東京電力株式会社福島第一原子力発電所
原子炉設置変更許可申請（6号原子炉施設の変更）
の概要について

平成22年4月
原子力安全・保安院

(5) 変更項目

- a. 主蒸気隔離弁漏えい抑制系止め弁の機能の廃止
- b. 可燃性ガス濃度制御系再結合装置の容量の変更

第2図 主蒸気隔離弁漏えい抑制系止め弁の機能廃止範囲

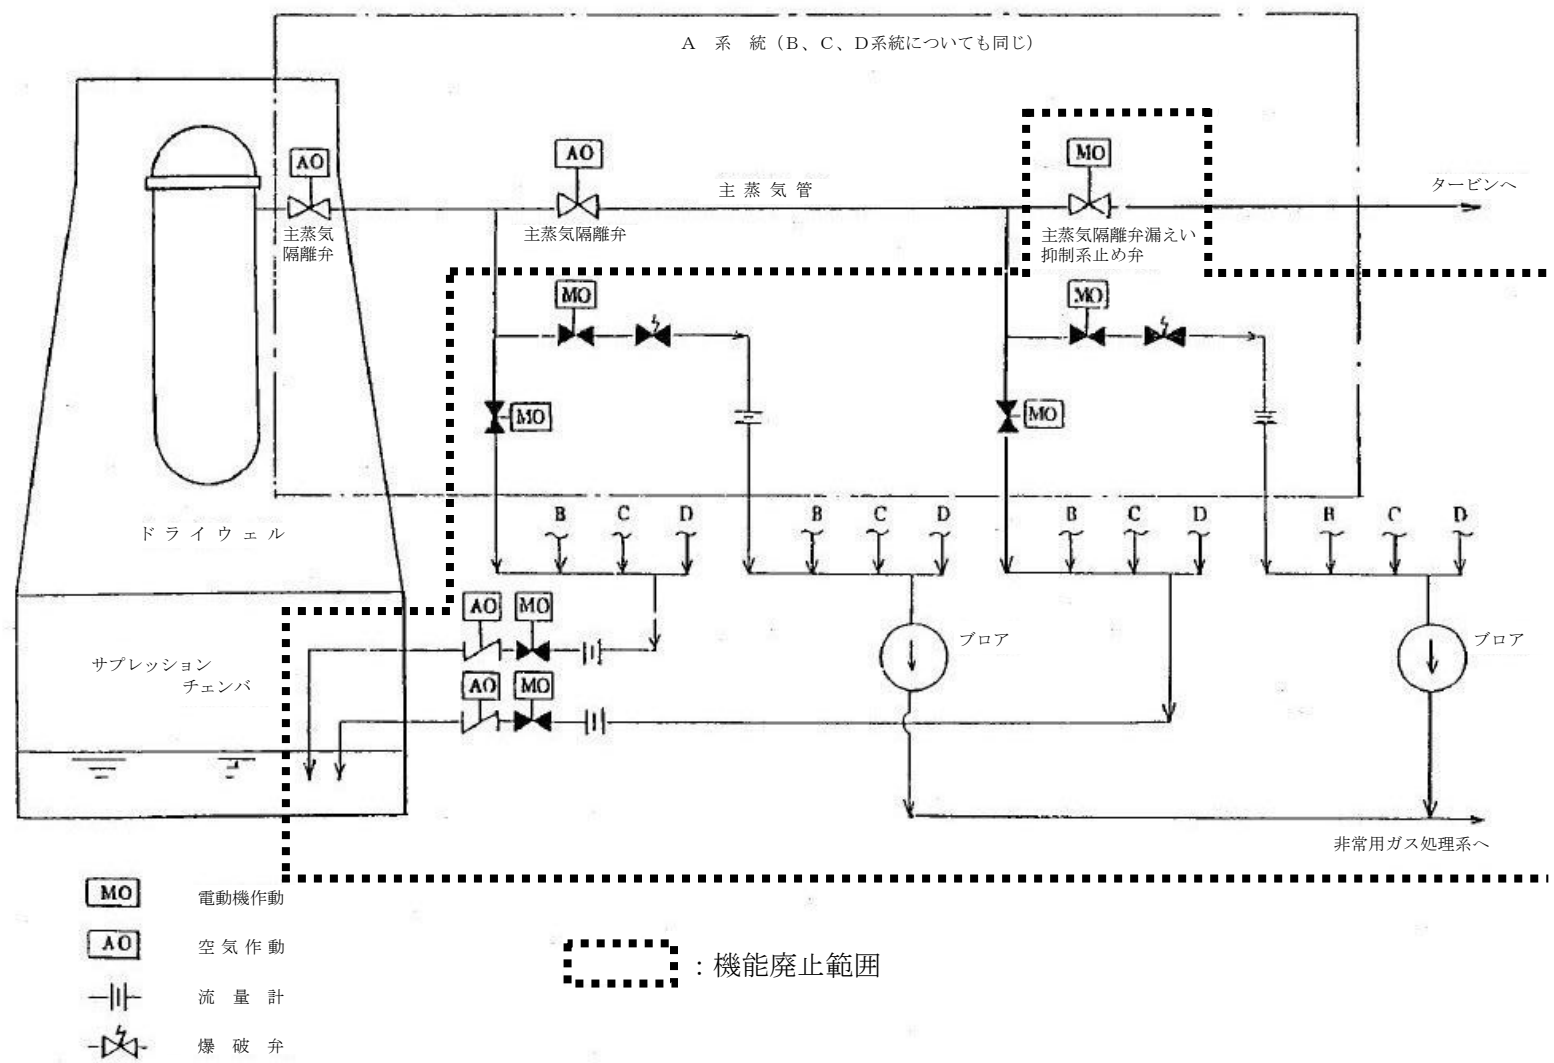
しかし、現在6号炉に設置されている MSIV は、先行機の経験に基づく構造改善、メンテナンス技術の向上により十分に高い信頼性を有しており、MSIV-LCS を後備設備として設置しておく必要性がなくなっていること及び MSIV-LCS を撤去することにより、蒸気漏えいの発生要因及び弁点検・MSIV 周辺作業に伴う作業員の被ばく線量が低減できることから、その機

主蒸気隔離弁漏えい抑制系止め弁の機能廃止範囲は、第 2 図に示す。

第3図 可燃性ガス濃度制御系再結合装置(A系)の変更図 (B系も同様)

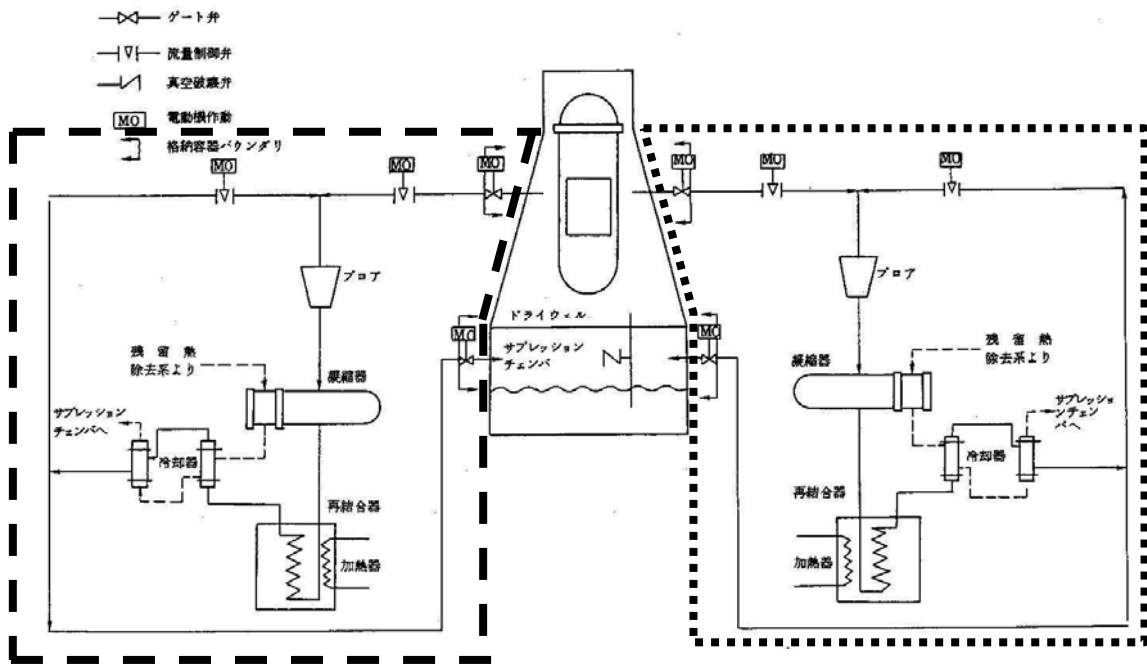
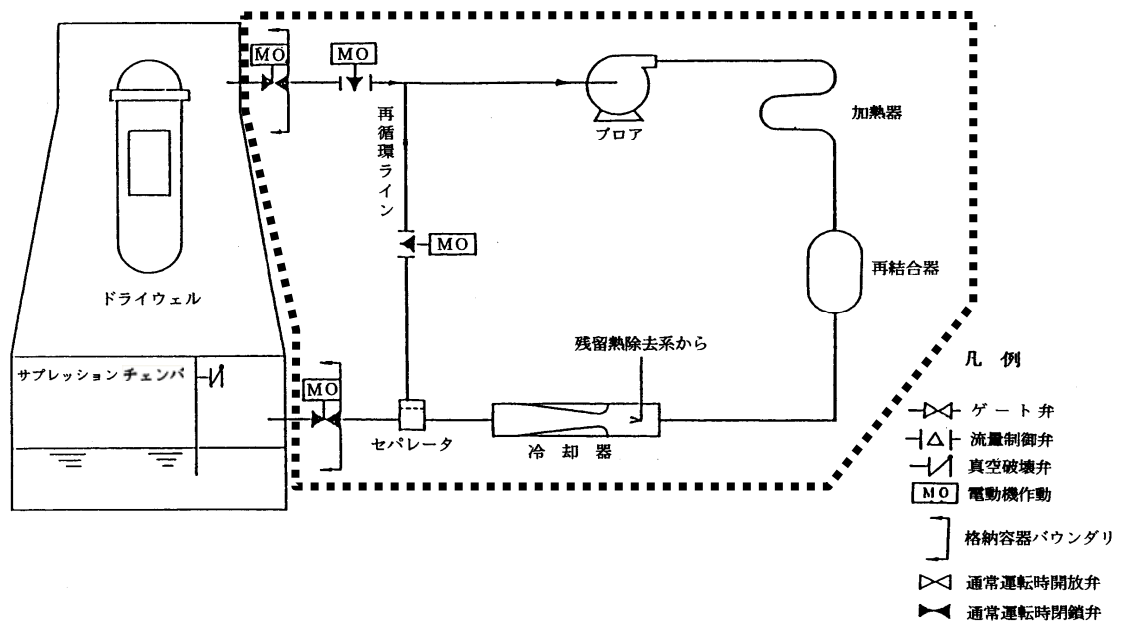
現在 6 号炉に設置されている可燃性ガス濃度制御系は、構成機器の多くが既に製造中止となっており、今後長期にわたる安定した運用が困難になると予想されるため、申請者の他のプラントで使用実績の多い他メーカー製の再結合装置と取り替えを行うこととし、これに伴い、再結合装置の容量を 1 系統あたり約 340 Nm³/h から約 255 Nm³/h へ変更するものである。なお、格納容器からの吸込流量は変更前後で変わらないとしている。

変更前後の系統図は、第 3 図に示す。
